**Avis délibéré de l’Autorité environnementale
sur la création du demi-échangeur
de Carresse-Cassaber sur l’A64 (40, 64)**

n°Ae : 2023-135

Avis délibéré n° 2023–135 adopté lors de la séance du 7 mars 2024

Figure 3 : itinéraire actuel des poids-lourds pour rejoindre l'A64 depuis Carresse (flèches jaunes) (source : dossier)

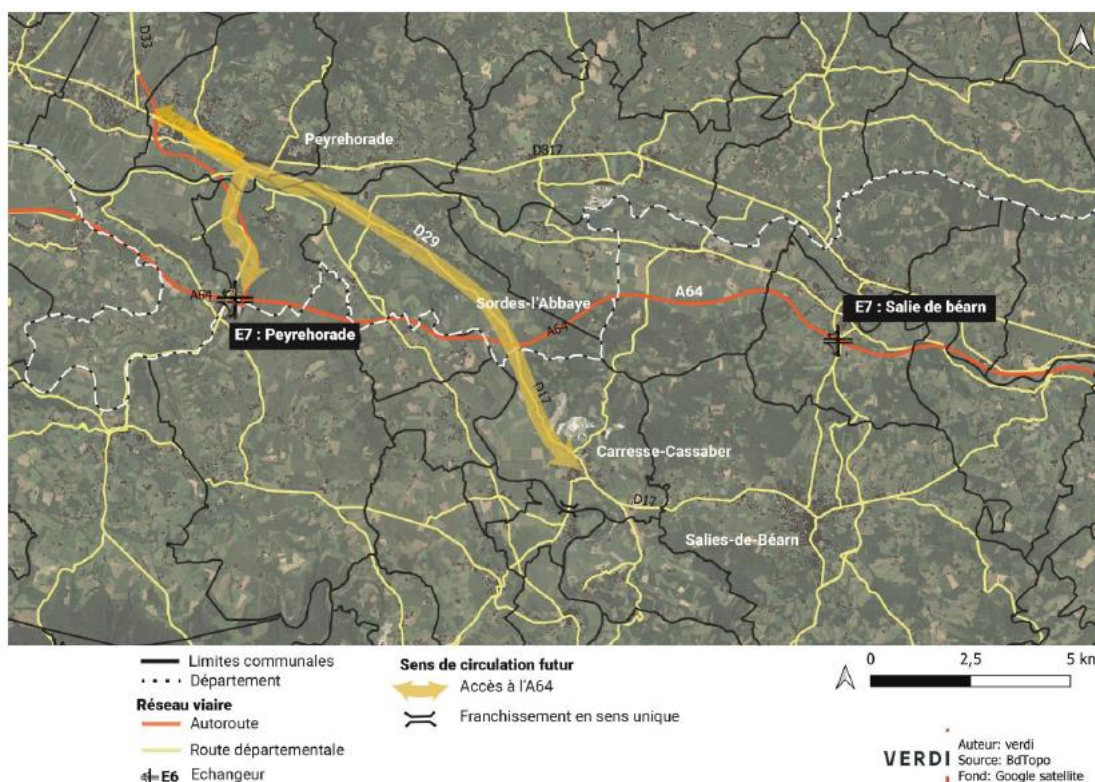
Le dossier explique que l'itinéraire privilégié des poids-lourds provenant ou à destination des trois sites d'extraction de matériaux de Carresse-Cassaber emprunte les RD17 et 29 et traverse les bourgs de Sorde-l'Abbaye et de Peyrehorade (1 440 véh/j dont 230 poids-lourds), comme l'illustre la figure suivante. Or, sur cet itinéraire sont également prévus deux autres aménagements de demi-échangeurs, l'un avec la RD817¹¹, l'autre avec la RD19, dont l'objectif commun est l'évitement du centre des bourgs de Peyrehorade et Sorde-l'Abbaye par la circulation en transit, notamment des poids-lourds. La réalisation de deux autres demi-échangeurs sur l'autoroute, dont celui de la Virginie, soit un total de cinq, est prévue dans le secteur des échangeurs 6 et 7 actuels distants d'une vingtaine de kilomètres. Le dossier évoque séparément chaque demi-échangeur au titre des incidences cumulées des projets du secteur, sans que le périmètre retenu pour le projet d'ensemble, circonscrit, à ce stade, à l'opération présentée, ne soit ni questionné ni justifié. Ces aménagements d'échangeurs confèrent à l'autoroute une fonction de desserte fine du territoire qui n'est pas analysée à une échelle pertinente (celle de l'itinéraire, du territoire), le maître d'ouvrage semblant répondre à des besoins locaux au cas par cas selon les « commandes » reçues.

Plus localement, le barreau routier entre les deux futures intersections de l'opération avec les routes départementales a été exclu du périmètre du projet pour sa partie au sud de l'autoroute, sans que le dossier n'explique pourquoi seule la partie au nord a été prise en considération (pour partie et de manière variable selon les pièces du dossier¹²). Des aménagements sont pourtant nécessaires à la fonctionnalité du demi-échangeur et prévus sur l'ensemble du barreau dans le cadre de l'opération (changement des dispositifs de sécurité, de couche de roulement possible). Pour l'Ae, le périmètre du projet, cohérent en termes de fonctionnalités et d'impacts globaux¹³ est celui de l'ensemble des aménagements de l'A64 sur le territoire. Le choix de considérer chacun des ouvrages comme un projet à part entière, s'il devait être confirmé, s'apparenterait à un découpage du projet susceptible de fausser l'analyse des incidences sur l'environnement dans leur globalité. Le présent avis ne peut donc être considéré que comme partiel du fait que les seuls éléments dont l'Ae a eu connaissance sont relatifs au demi-échangeur de Carresse-Cassaber.

L'Ae recommande de redéfinir le périmètre du projet à l'échelle de l'ensemble des accès à l'A64 sur le territoire ce qui constitue un périmètre d'aménagement cohérent.

Elle recommande en outre à l'État de redéfinir les fonctions de cet axe autoroutier.

Figure 6 : habitats en enjeu des chauves-souris (source : dossier)

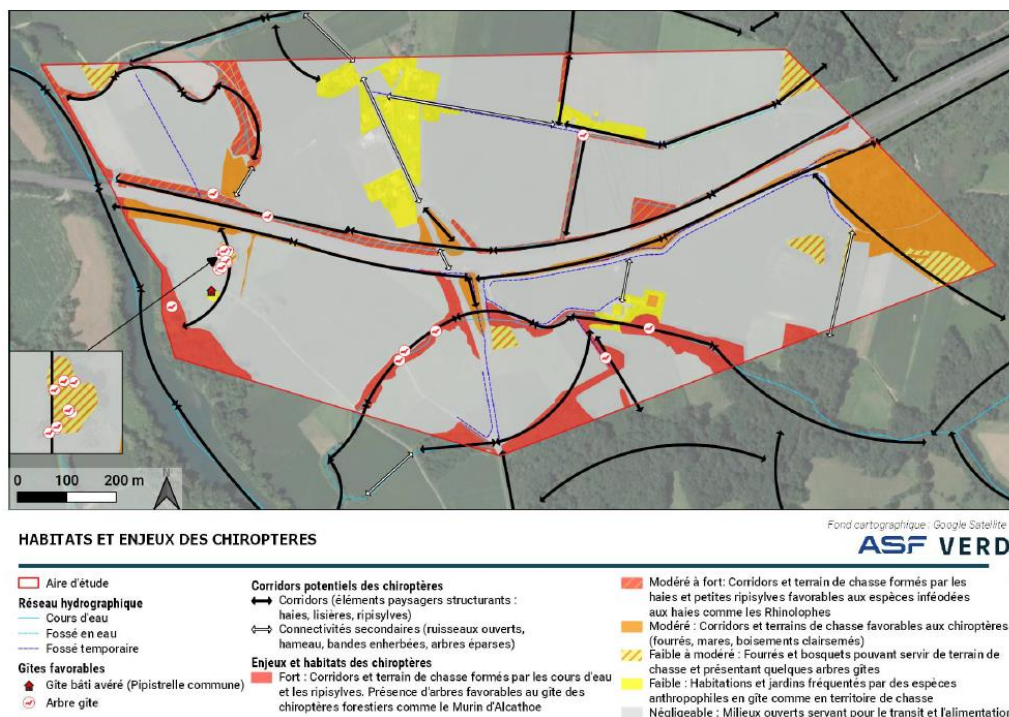
Dix espèces de chauves-souris ont été détectées parmi les 21 espèces citées dans la bibliographie du dossier. La zone d'étude abrite des gîtes, des zones de chasse et de transit. Le Murin d'Alcathoé, le Murin de Bechstein et la Noctule commune, qui affectionnent particulièrement les ripisylves, représentent un enjeu fort, ainsi que leurs habitats.

Figure 7 : localisation des postes d'enquête origine et destination par interview (source : dossier)

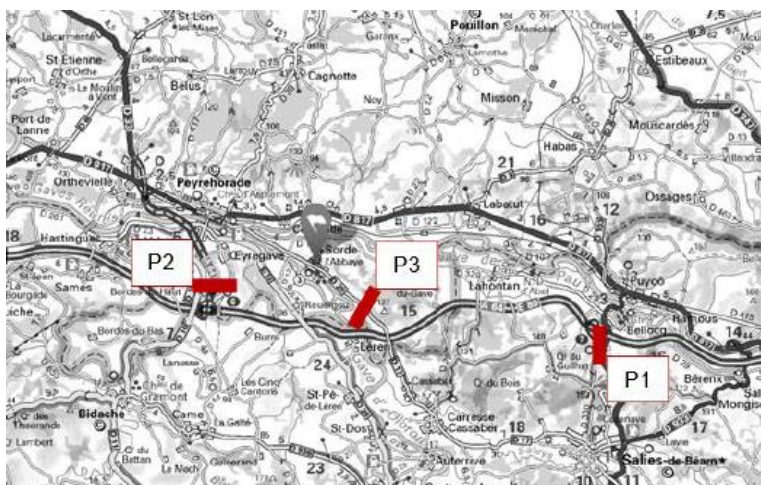
Une enquête origine-destination²⁵ a été réalisée en octobre 2012 dans le secteur de Carresse-Cassaber (sauf RD936) sur trois positions d'enquête (le volume d'enquêtes réalisées n'est pas précisé). Le dossier ne présente pas de tableau de synthèse des résultats (origine - destination dans la situation initiale).

Cette enquête a été complétée par des relevés de plaques minéralogiques et des mesures de temps de parcours, ainsi que des comptages. Le dossier présente les évolutions du trafic autoroutier jusqu'en 2017.

L'Ae recommande d'actualiser les données de trafic de 2012, et notamment l'enquête origine – destination, pour confirmer, le cas échéant, l'absence de modification notable de la structure du trafic depuis 2012.

Figure 9 : origines et destinations des déplacements de poids-lourds (source : dossier)

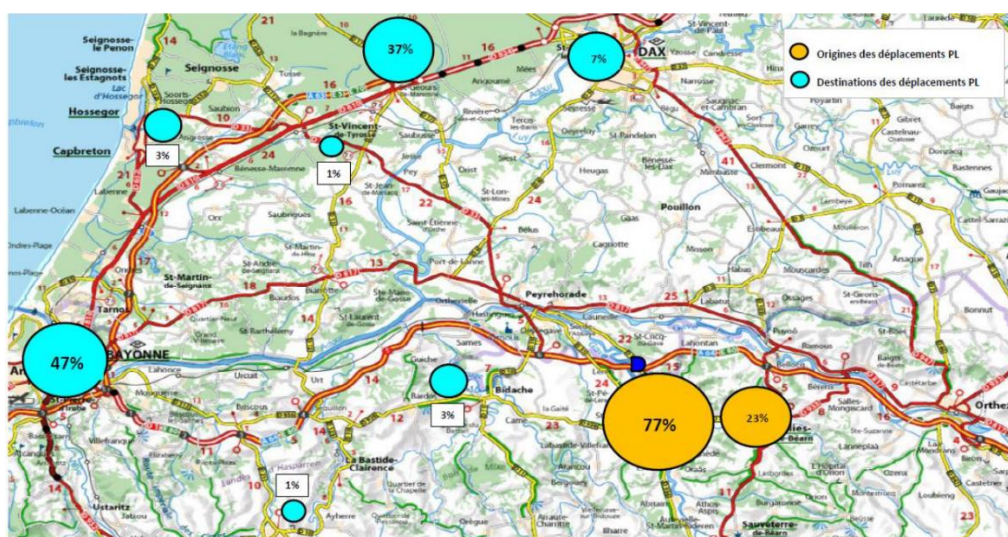
Les trafics susceptibles de se diriger sur le projet de demi-échangeur sont, d'après le dossier majoritairement à destination de l'ouest (Bayonne) et dans une moindre mesure du nord (A63...). Les trafics captés par le projet sont pour les PL essentiellement issus (à 77 %) du secteur de Carresse-Cassaber (où sont situées les carrières). Avec les taux de croissance retenus dans l'étude, ce pourraient être de l'ordre de 220 PL issus des carrières qui traverseraient Sorde-l'Abbaye à l'horizon 2046 (horizon retenu dans l'étude). Selon le dossier, le trafic en traversée de Sorde-l'Abbaye, passe de 1 010 véhicules légers (VL) et 260 PL sans le projet à 750 VL et 50 PL avec. Bien que le dossier n'indique pas explicitement le volume de trafic PL issu des carrières et traversant Sorde-l'Abbaye en situation de référence et qui serait dévié par le projet d'échangeur, celui-ci en représente probablement une part très élevée.

La création d'un demi-échangeur sur autoroute est un aménagement pérenne, alors que les carrières sont une activité économique dépendant, outre des aléas du marché, de la disponibilité de la ressource et de la délivrance d'autorisation d'exploitation compte tenu de leur incidence sur l'environnement. Le dossier ne teste pas l'hypothèse d'une situation 2046 en l'absence du trafic PL généré par les carrières.

L'Ae recommande de réaliser des tests de sensibilité du trafic sur la RD29, notamment dans la traversée de Sorde-l'Abbaye, avec en particulier des hypothèses de fermeture des carrières.

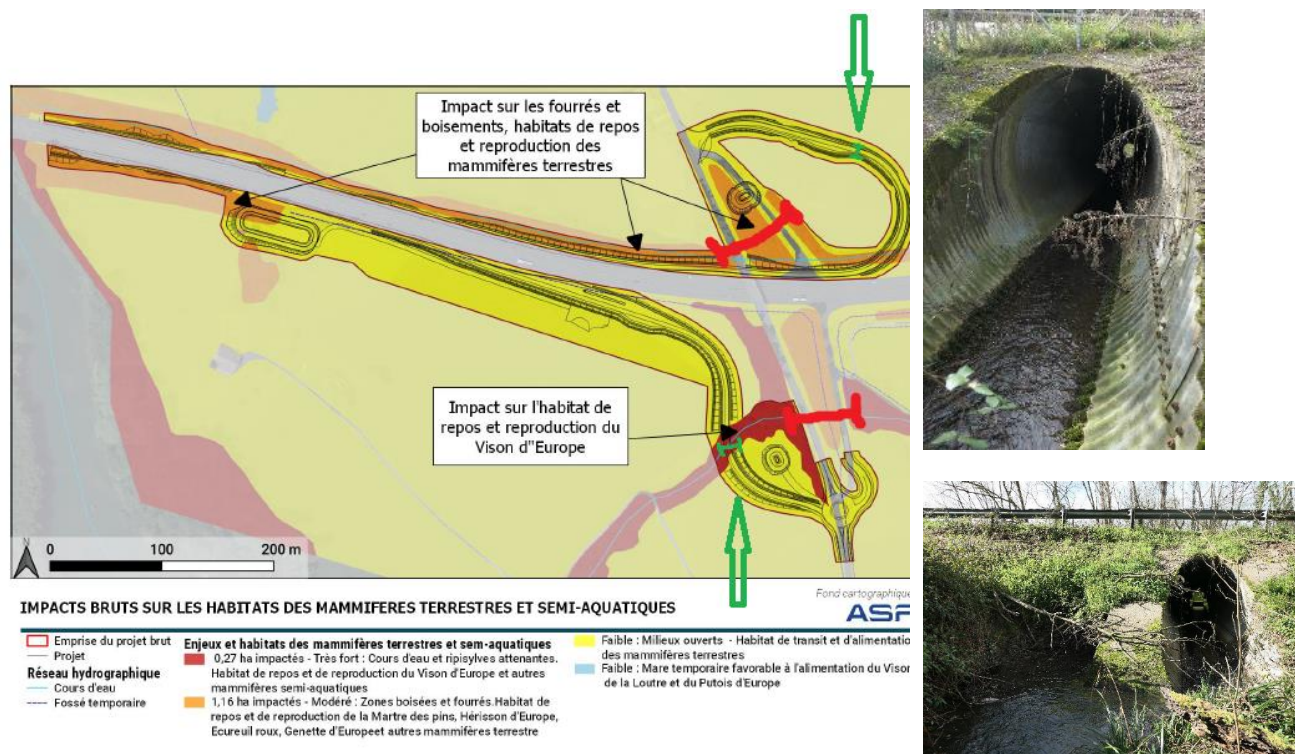
En ce qui concerne le rétablissement des corridors, l'opération prévoit de construire deux ouvrages d'art mixtes, de grande largeur, qui permettront aussi le rétablissement des cours d'eau (en vert sur la figure suivante). La question du caractère franchissable des ouvrages n'est pas évaluée à l'échelle du secteur comprenant les deux ouvrages existants (ovoïdes de 60 m, en rouge sur la figure suivante) situés à quelques mètres. L'information sur les continuités écologiques (ICE) de ces ouvrages existants n'est pas présentée.

Une analyse du caractère franchissable des ouvrages à cette échelle serait pertinente pour les espèces Anguille, Civelle, Lamproie de Planer, Lamproie fluviatile, Truite commune, Vairon et Goujon mais aussi pour les petits mammifères (Cf. partie Natura 2000).
